| | PROGETTO Adeguamento Impianto di Istrana RISPOSTE ALLE RICHIESTE DI INTEGRAZIONE da parte della Provincia di Treviso nell'ambito della Verifica di assoggettabilità alla VIA | Pg.1 di 18 | Rev. 1 |

RISPOSTE ALLE RICHIESTE DI INTEGRAZIONE DELLA PROVINCIA DI TREVISO NELL'AMBITO DELLA VERIFICA DI ASSOGGETTABILITÀ ALLA VIA

(Lettera Provincia di Treviso Prot. N°2017/0033229 Pratica
N°2017/606 del 18/04/2017)

Progetto di Adeguamento dell'Impianto di compressione gas di Istrana

Figura 2-D – Schema pozzo perdente.

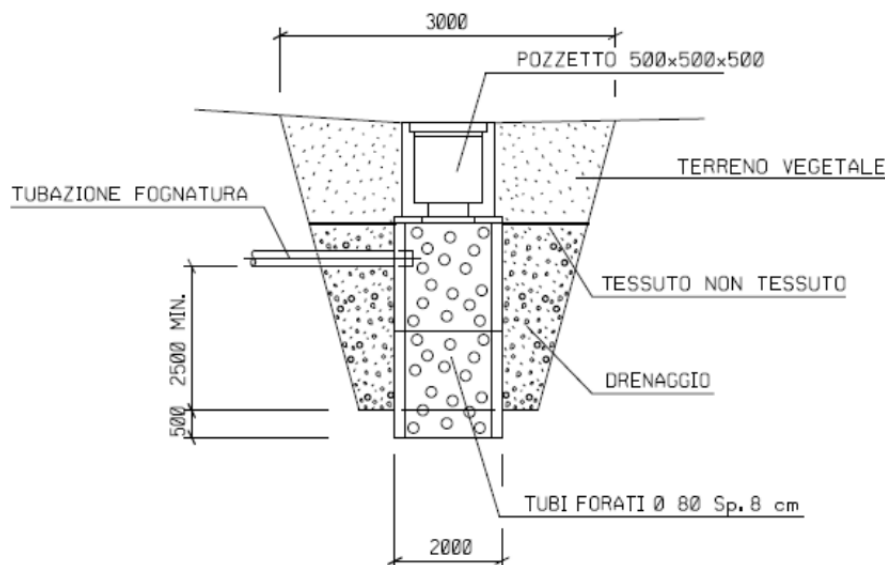
2.1.6 Descrizione delle caratteristiche dei pozzi perdenti acque meteoriche (ubicazione, dimensioni, profondità e superfici drenanti) afferenti ai pozzi attuali e futuri.

- i pozzi perdenti (cfr. Figura 2-C costituiti da anelli forati in c.a. con diametro interno di 200 cm circa ed una profondità di circa 4 m (cfr. Figura 2-D);
- i pozzetti drenanti quadrati di dimensioni più ridotte rispetto ai precedenti circa 600x600x1000 mm.
